Van: [redacted]
Verzonden: donderdag 8 oktober 2020 11:41
Aan: '[redacted]'
CC: [redacted]; [redacted]; [redacted]; [redacted]; [redacted]; [redacted]; [redacted]; [redacted]; '[redacted] [redacted]'; '[redacted] [redacted]'
Onderwerp: RE: toevoeging ontwerp veiligheidsconstructie Grimburgwal
Bijlagen: 201008 Randvoorwaarden UO veiligheidsconstructie Grimburgwal GBW0104 (UVA) CON.pdf

Van: [redacted]
Verzonden: maandag 5 oktober 2020 17:35
Aan: [redacted] ; [redacted] [redacted]
CC: [redacted] ; [redacted] ; [redacted] ; [redacted]
Onderwerp: toevoeging ontwerp veiligheidsconstructie Grimburgwal

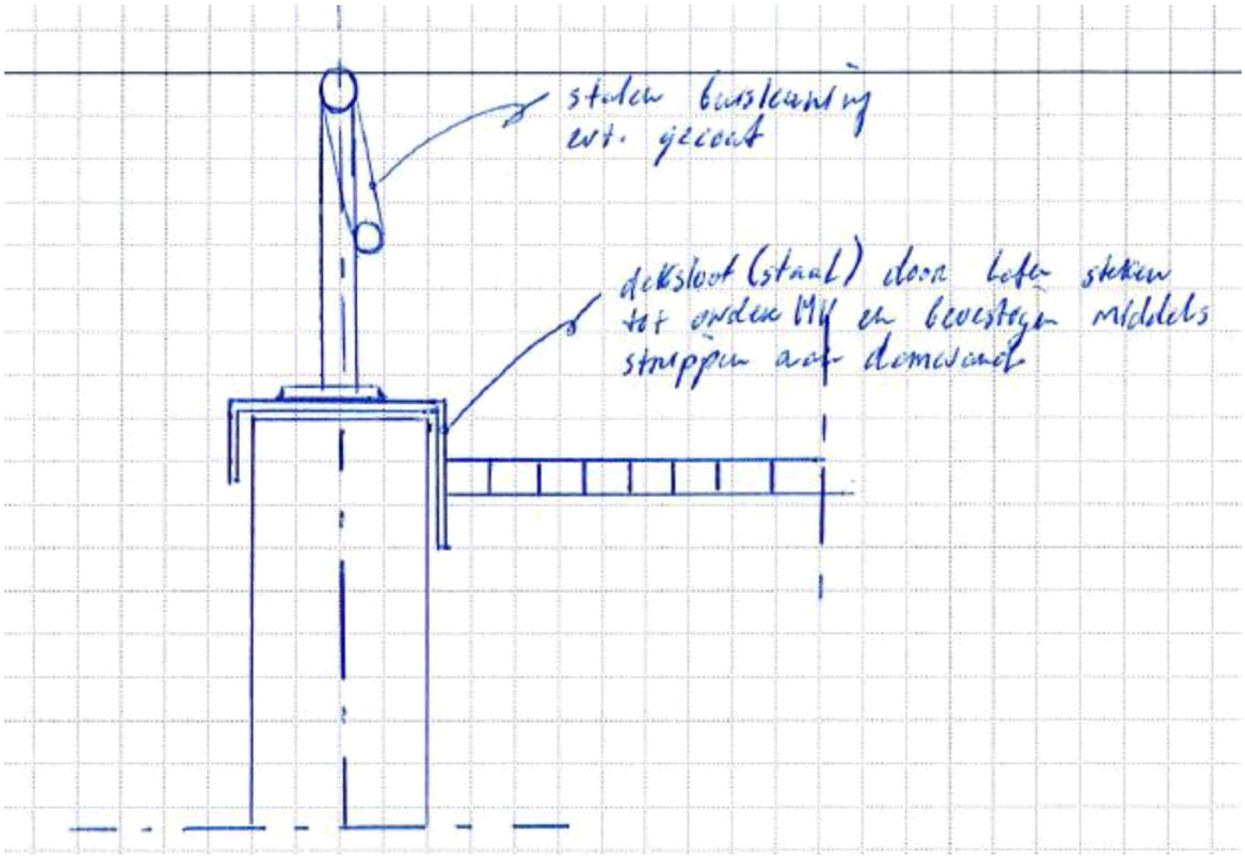
2. Voorstel is om de damwand ter plaatse van deel 2 & 3 aan te brengen op + 0,900 NAP en het zand op +0,700 NAP. B.k. straatwerk wordt dan ca. +0,800 NAP. Er is dan nog een schoprand van 10cm. Zie ook onderstaande schets.
   Ziet er netjes uit. Hoogte bovenzijde straatwerk bij de damwand op +0,70, en vandaar uit onder 2% afschot naar het gebouw. Het is mijn voorstel langs de damwand een molgoot te straten met een kolk. Verder zijn er de regenwater afvoeren vanaf het gebouw die nu (waarschijnlijk) lozen op de Grimburgwal. Het is ons voorstel deze naar een verzamelleiding te brengen, en in één keer door de damwand te brengen.
   Dus: Stalen deksloof zoals voorgesteld, esthetica en functionaliteit leuning worden nog overlegd.

In aanvulling op de reactie van [redacted]:
- Straatwerk inderdaad afwerken op 0,70 m +NAP (dus zandlaag op 0,60 m +NAP), dit betekent dat hoogte damwand tpv deel 2 en 3 naar 0,80 m + NAP gaat.
- We hebben inmiddels toestemming gekregen van bevoegd gezag voor het inboren van de consoles in de oude kademuur.
- Bevoegd gezag is ook akkoord met het bevestigen van een laag hekwerk tpv deel 1 (UVA deel, binnen hek) in de bestrating van de monumentale kade (net achter de oude deksloof).
